con la presente si inviano le Osservazioni contro il Progetto di un impianto eolico codice

procedura ID_VIP/ID_MATTIM: 12691 denominato "PITIGLIANO" ubicato nei comuni di Pitigliano (GR)

“Progetto di un impianto eolico denominato “Pitigliano” ubicato nei comuni di Pitigliano (GR) e Sorano (GR) costituito da 20 (venti) aerogeneratori di potenza nominale 7,0 MW per un totale di 140,0 MW con relative opere connesse ed infrastrutture indispensabili”

TESTO DELLE OSSERVAZIONI

Immagine 1. Vincoli ex art. 136 del CBC dal PIT della Regione Toscana e zona approssimativa dove è progettato l'impianto industriale.

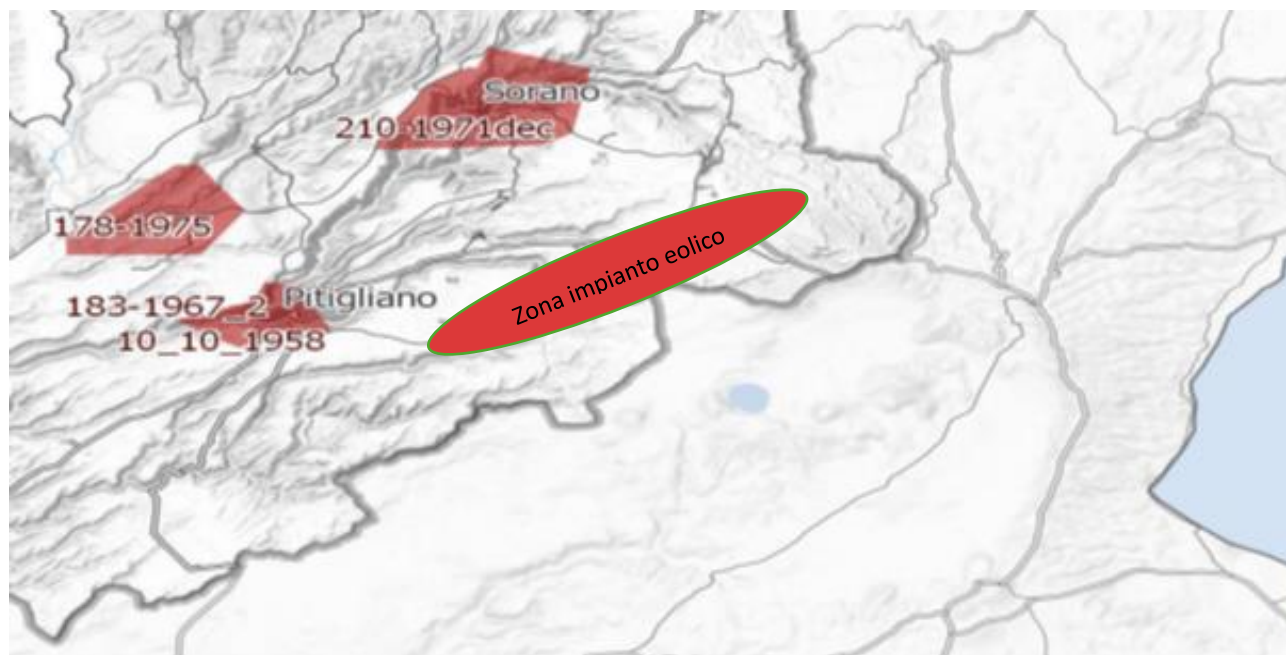
Al contrario si evidenzia che l'impianto eolico industriale citato non solo ricadrebbe con tutti e 20 gli aerogeneratori all'interno delle fasce di rispetto di 3 km di due vincoli paesaggistici di notevole interesse pubblico esistenti nella Regione Lazio e con una parte di essi nel vincolo paesaggistico del Centro abitato di Sorano (GR) quindi in aree non idonee all'installazione di impianti di energia rinnovabile. Addirittura, alcuni aerogeneratori sarebbero ubicati a poche centinaia di metri dai perimetri dei due vincoli paesaggistici laziali ex art 136 del CBC.

Inoltre, come sostiene la Proponente parte dell'impianto si verrebbe a trovare a 3,5 km dal centro abitato di Sorano. Infatti, tre degli aerogeneratori WTG 08, 09, 10 sono addirittura all'interno delle fasce di rispetto dei 3 km del suo vincolo paesaggistico di notevole interesse pubblico ex art 136 del CBC. Si evidenzia che così si crea

un'ulteriore incompatibilità con la tutela del Paesaggio.

Immagine 3. Cumulo di una parte di impianti eolici, fotovoltaici e geotermici industriali in progettazione ed esistenti intorno all’eolico industriale “Pitigliano”.

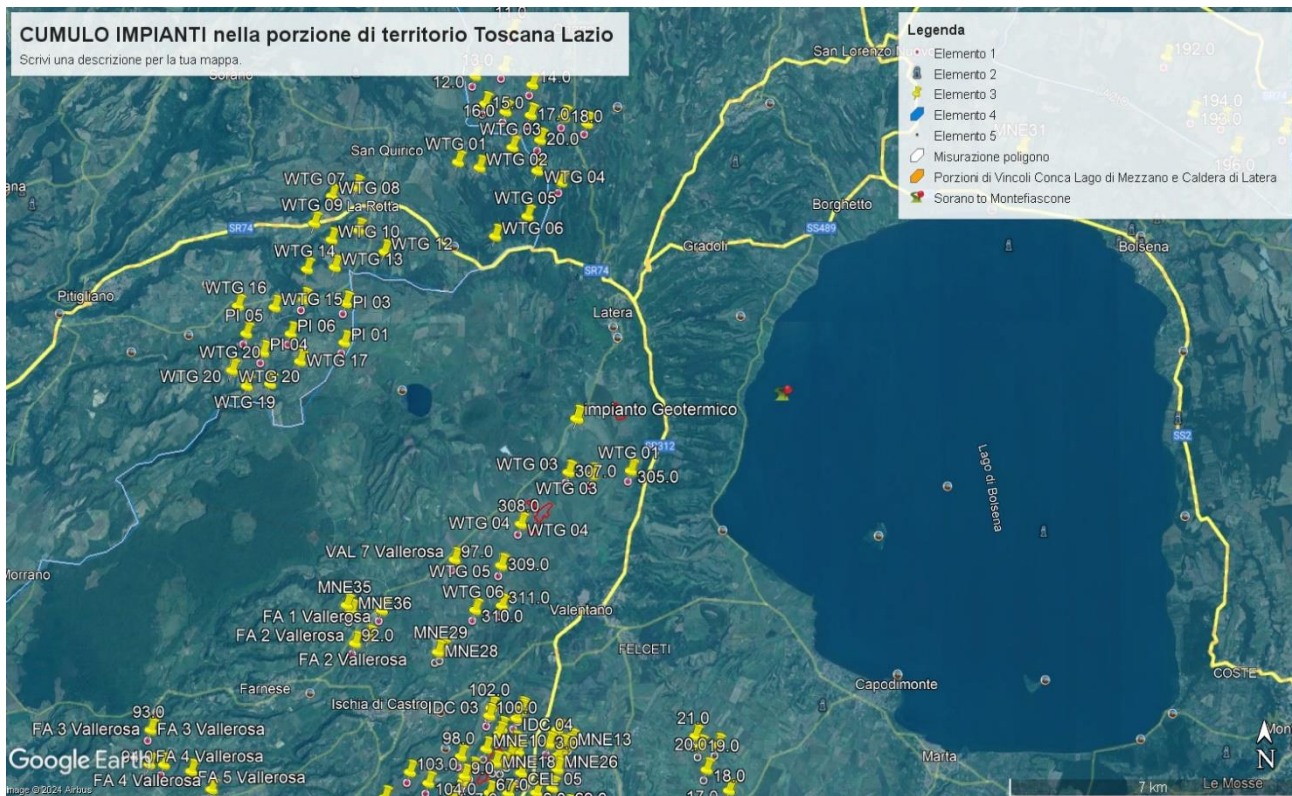
Beni Culturali “*Ambito paesaggistico, geologico e geomorfologico dell’orlo della caldera di Latera ...*” Non vengono nemmeno citati gli impianti eolici in progetto al MASE, il “Rempillo” (6 aerogeneratori) e un altro in verifica amministrativa di 14 aerogeneratori e 72, 6 MW. Ad oggi nei territori di Pitigliano, Sorano e in quello limitrofo potenzialmente potrebbero essere insediati 40 aerogeneratori alti 200 metri e larghi 170. Ma la proponente non cita neanche altri impianti che creerebbero il cumulo e quindi maggiore impatto. Infatti, sul territorio della “Città del Tufo” (Sorano e Pitigliano) impatterebbero anche l’impianto eolico “Montarzo” di Onano con 13 aerogeneratori con le dimensioni ricordate, l’altro eolico industriale nel territorio di Valentano con sette aerogeneratori (stesse dimensioni), gli impianti di Farnese con un minieolico di 3 Torri alte 60 metri già installate in località Poggio del Crognolo e l’impianto eolico industriale “Vallerosa” (7 aerogeneratori alti 200 metri e larghi 158 metri) in procedura VIA presso la Regione Lazio. Inoltre, altri impianti del minieolico già presenti a Valentano, Cellere e Piansano e due progetti eolici industriali con le stesse dimensioni (200 m x 170 m) nel Comune di Ischia di Castro. La valutazione del cumulo non prende neanche in considerazione gli impianti industriali di fotovoltaico e agrivoltaico in progetto a Farnese, Valentano, Ischia di Castro, Cellere. L’impianto geotermico in procedura Via al MASE, progettato nella Caldera di Latera. Quindi è stata effettuata una valutazione del potenziale impatto cumulativo non veritiera a dispetto di quanto affermato dalla proponente che sostiene di aver preso in considerazione uno spazio di 10 km intorno al suo impianto per gli impatti che si creerebbero.

Si ribadisce che le aree in cui verrebbe installato l’impianto eolico industriale “Pitigliano” sono tutelate da diverse leggi e da diversi vincoli che si trovano sia a ridosso dello stesso, sia nelle aree intermedie e vaste.

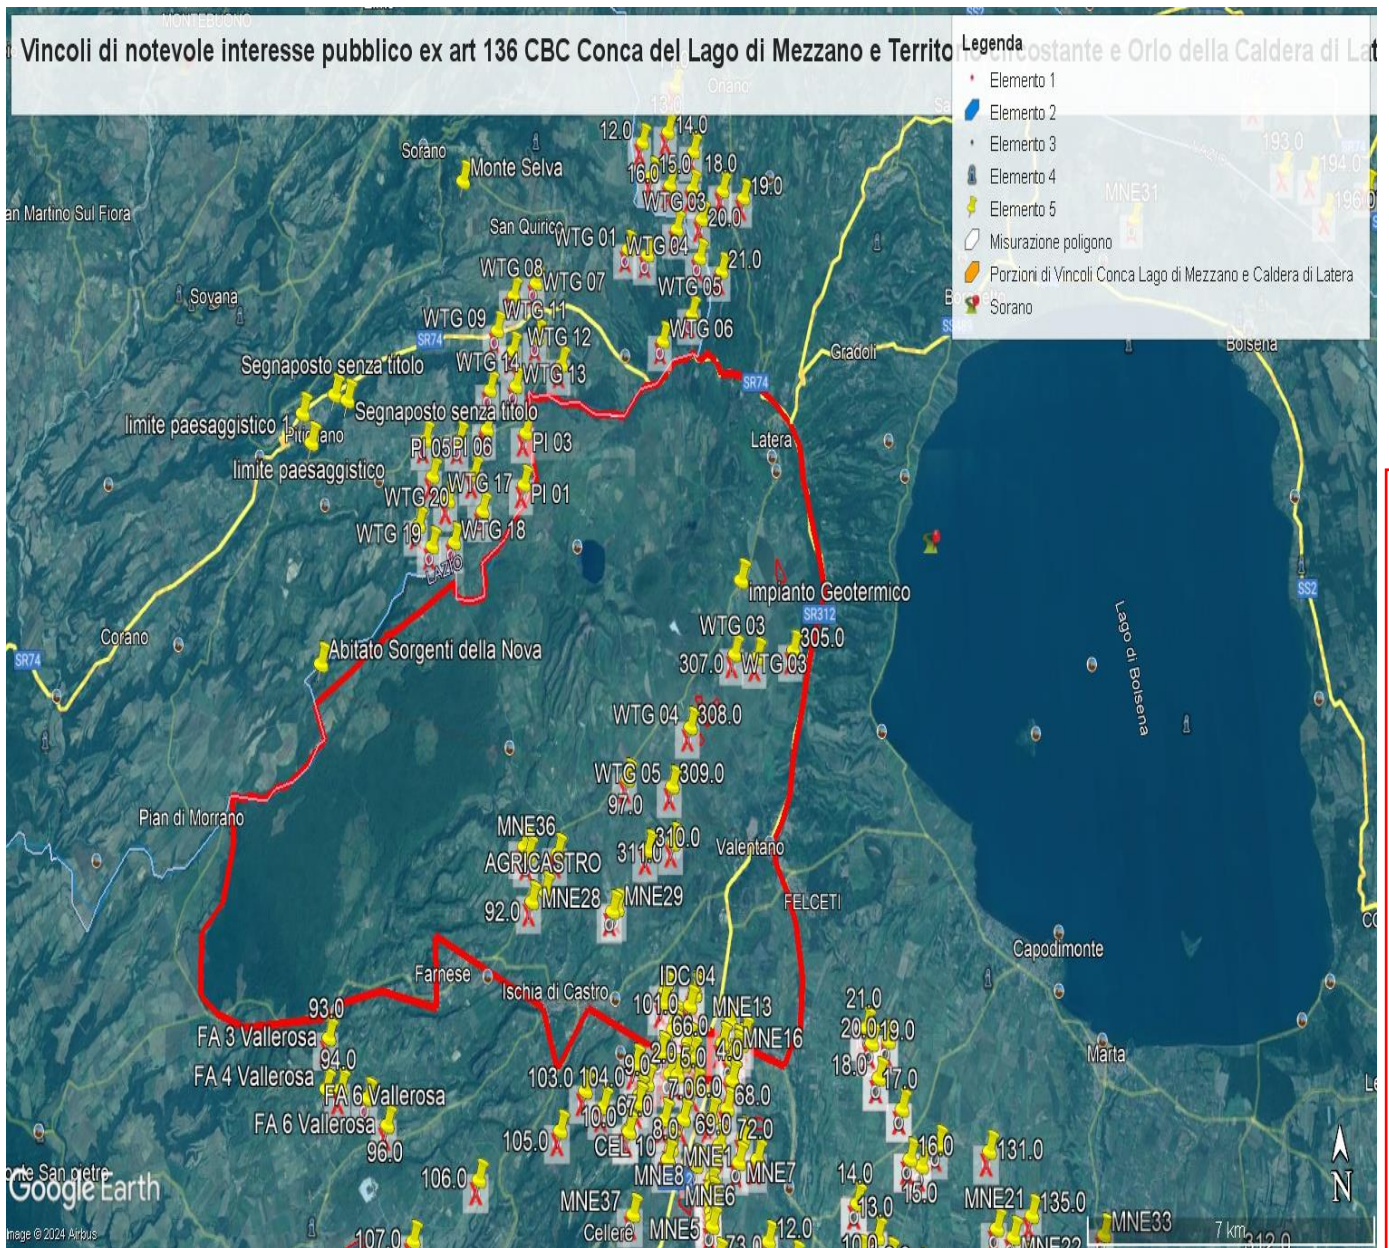
e schiantandosi cadrebbe direttamente sulla strada regionale e un'altra la WGT 09 a 235 metri dalla stessa facilmente raggiungibile dai pezzi creati in un eventuale schianto e anche la WGT 08 a 310 metri sempre in zona di relativo pericolo. Le pale WGT 10, 12 e 13 si trovano invece a 60 – 70 metri da una strada sterrata che collega abitazioni e strutture agricole mentre la WGT 14 a poco più di 200 metri. La pala WTG 16 si trova a 320 metri dalla Strada Provinciale Pantano ed a soli 100 da una strada sterrata che collega abitazioni e strutture agricole. La WTG 20 si trova a soli 160 metri da una strada sterrata che collega due Agriturismi. Anche queste costituisce un pericolo per l'incolumità delle persone e degli animali in caso di schianto o di rottura di parti dell'aerogeneratore. E' noto che possono verificarsi rotture della lama in rotazione o di pezzi della stessa e a volte anche crolli dell'intero aerogeneratore o spezzamento (meglio *rottura*) della torre a causa di incendi o eventi atmosferici estremi sempre più frequenti anche nei nostri territori. Uno dei principali eventi che comporta la rottura della lama è rappresentato dalla fulminazione atmosferica anche se le lame sono idoneamente protette contro questi fenomeni mediante ricettori metallici disposti alle estremità delle lame ed idoneamente collegati a terra. Nel caso di rottura accidentale di un elemento rotante a seguito di distacco, attraverso le leggi della balistica classica è possibile determinare le probabili traiettorie dell'elemento. Infatti, nota la velocità di rotazione e le caratteristiche geometriche, si può procedere all'applicazione delle leggi della fisica per giungere ad una stima esatta delle traiettorie. Purtroppo, la stima è chiaramente semplificata vista la complessità del problema e le molte variabili che entrano nel calcolo, soprattutto per ciò che riguarda le azioni aerodinamiche di portanza, resistenza e momento aerodinamico di difficile definizione soprattutto in caso di frammenti irregolari e di geometrie incognite. In letteratura esistono degli studi condotti relativamente a questa specifica tematica. Uno dei riferimenti è rappresentato dallo studio condotto dalla società Vestas Wind System: "Vestas V80 – Blade Trow calculation under normal operationing

conditions (2001)”. Detto studio riporta la stima della traiettoria di una pala eolica in condizioni di normale funzionamento sia per la pala intera che per eventuali frammenti. Lo studio ipotizza che, in assenza di forze aerodinamiche, la massima gittata si ottiene quando la pala si distacca dal rotore con un angolo di 135° azimut, considerando quale unica forza inerziale quella di gravità con approccio quindi conservativo e a vantaggio di sicurezza. Viene quindi calcolato il tempo di volo considerando la velocità verticale iniziale applicata al centro di gravità. Nota la durata di volo e conoscendo le componenti orizzontali e verticali della velocità è possibile definire la traiettoria dell'elemento distaccatosi. Le conclusioni dello studio analitico del fenomeno, **basato su grossolane approssimazioni anche dichiarate**, ha dimostrato che è opportuno evitare la presenza di ricettori sensibili al probabile distacco di organi rotanti nella circonferenza di raggio 85 m dall'asse dell'aerogeneratore. A pag 7 del Documento prodotto dalla proponente “ Relazione gittata” a pag 7 si afferma *“Nella definizione del Layout del Parco di Pitigliano-Sorano in un intorno di ampiezza pari a 212,04 m che rappresenta il valore di gittata reale stimato non ricade nessun punto sensibile”*. Questo valore della gittata massima oltre a non essere assolutamente condivisibile e non realistico in quanto addirittura di poco superiore all'altezza della pala non è neanche veritiero perché abbiamo visto che la S.R 174 maremmana sarebbe interessata dal crollo della pala WGT 07 e altre strade provinciali e secondarie sarebbero interessate dalla vicinanza di altri aerogeneratori sopra meglio individuati.

Infatti, il fenomeno della gittata massima è molto più complesso da stimare analiticamente, per questo si rimanda all'esperienza dei costruttori più esperti i quali indicano detto fenomeno come molto raro con una variabilità di ritrovamenti dei frammenti a distanze molto varie, in relazione ai numerosi fattori che possono condizionare l'evento, l'orografia, la velocità del vento, la direzione, le azioni aerodinamiche di portanza che potrebbero spingere a centinaia di metri frammenti di elementi rotanti, come purtroppo avvenuto già in

passato. Il rischio è elevato sia per gli abitanti che si trovano entro i 500 metri lineari sia per gli agricoltori che si troveranno a coltivare i suoli sottesi dall'impianto o nelle attività di ricezione legate agli agriturismi sia per i veicoli che si troveranno a transitare sulle strade regionali, provinciali, comunali o vicinali citate. Per questo ulteriore motivo legato all'incolumità delle persone e degli animali chiediamo che venga espresso parere contrario alla realizzazione dell'impianto eolico "Pitigliano".
